PLUVIOMETRIE – REFERENCES PERIMEES
(ET MINOREES POUR TROMPERIE ?)
DE L'ETUDE SOVI

ETUDE EN CONSULTATION, PROJET PALOMA A LEON : VALEURS 2012 A 2021

Figure 35 : Diagramme ombrothermique – Station de Dax (2012-2021)
(Source : Météo France)

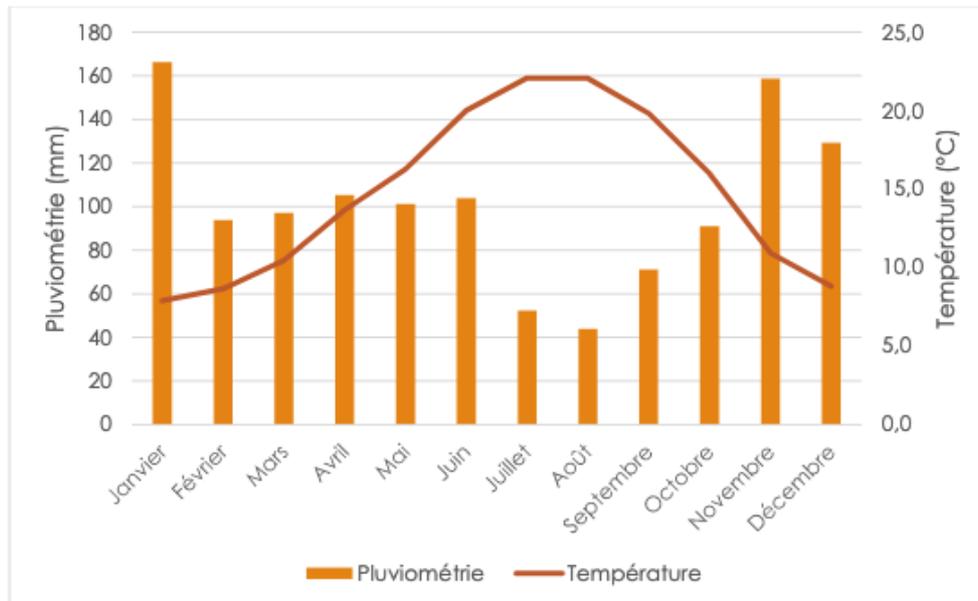
=> SOIT UN **ECART DE - 80% (!)** PAR RAPPORT AUX RELEVES ACTUELS
(90 MM AU LIEU DE 170 MM, A CUMULER SUR 3 MOIS CONSECUTIFS, CE QUI CREE LE PIC DE CRUE)

Figure 13 : Diagramme ombrothermique de la station de Mont de Marsan - Données de 1971-2010
(Source Météo France)

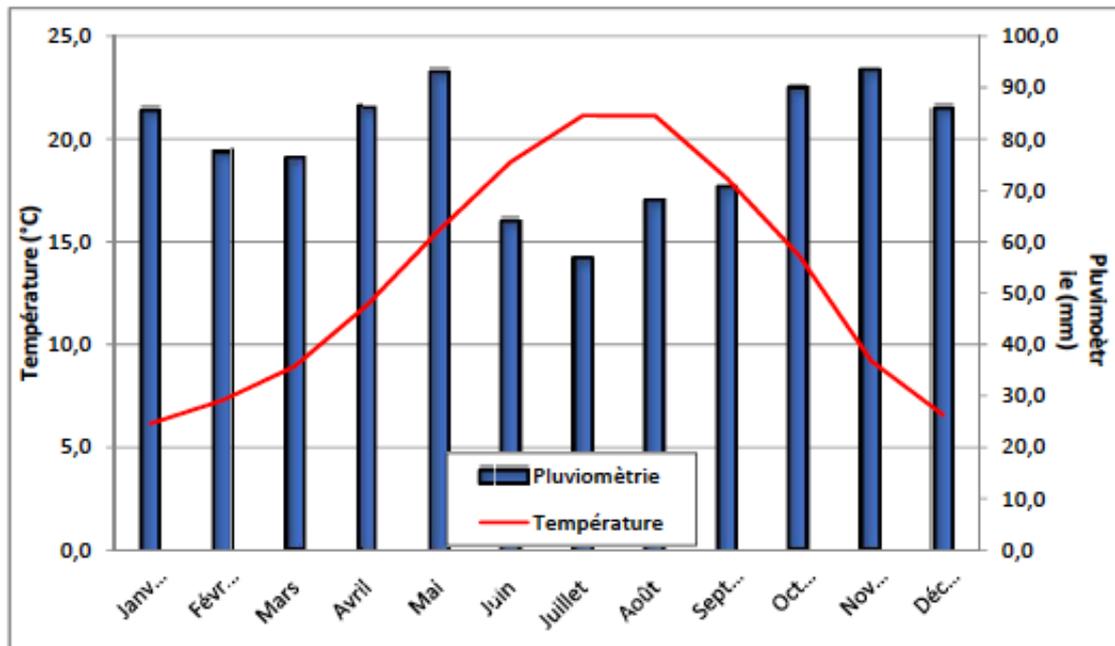
- A COMPARER A : ETUDE PROJET DEFORESTATION SOVI A LIT-ET-MIXE :
CHOIX DE VALEURS PERIMEES, DE 1971 A 2010 (VOIR CI-DESSOUS)

=> LES VALEURS SONT ALORS MINOREES POUR FAIRE DISPARAITRE LE PROBLEME
D'INONDATION QUI LUI, A BIEN ETE CONSTATE PAR LES HABITANTS ! (qui n'ont pas rêvé ...)

QUESTION : POURQUOI 2 PROJETS TRES PROCHES (LEON/ LIT-ET-MIXE) N'ONT-ILS PAS LES MEMES DONNEES PLUVIOMETRIQUES ?

QUESTION : POURQUOI LE DIAGRAMME CHOISI PAR LA SOVI POUR LA DEFORESTATION DE LIT-ET-MIXE EST-IL (SI) PERIME ?
POUR FAIRE DISPARAITRE LA VERITE ACTUELLE ? ... ET LES PREMIERS EFFETS DU DEREGLEMENT CLIMATIQUE, QUI NE VONT QUE S'ACCENTUER ?

LA DUREE DE VIE D'UN TEL PROJET DOIT UTILISER LES VALEURS DE PLUVIOMETRIE APLICABLES DANS 50 ANS (ET QUI SONT CONNUES), ET PAS LES VALEURS DE 1971, SOIT JUSTEMENT 50 ANS EN ARRIERE !
(C'ETAIT LE « MONDE D'AVANT », D'OU SEMBLE PRECISEMENT VENIR CE PROJET ... EN TOUT POINT ANACHRONIQUE, EN OPPOSITION FRONTALE AVEC LES CONDITIONS ACTUELLES ET CELLES A VENIR)

POURQUOI LE DIAGRAMME CHOISI PAR LA SOVI EST-IL CHOISI A MONT-DE-MARSAN, AU LIEU DE DAX, PLUS PROCHE, ET DONC PLUS REPRESENTATIF ?

QUESTION : QU'EN EST-IL DU PIC DE CRUE ?

QUESTION : QUELLES SONT LES CONSEQUENCES SUR LES CALCULS QUI UTILISENT CES **DONNEES PHYSIQUES FAUSSES** ?
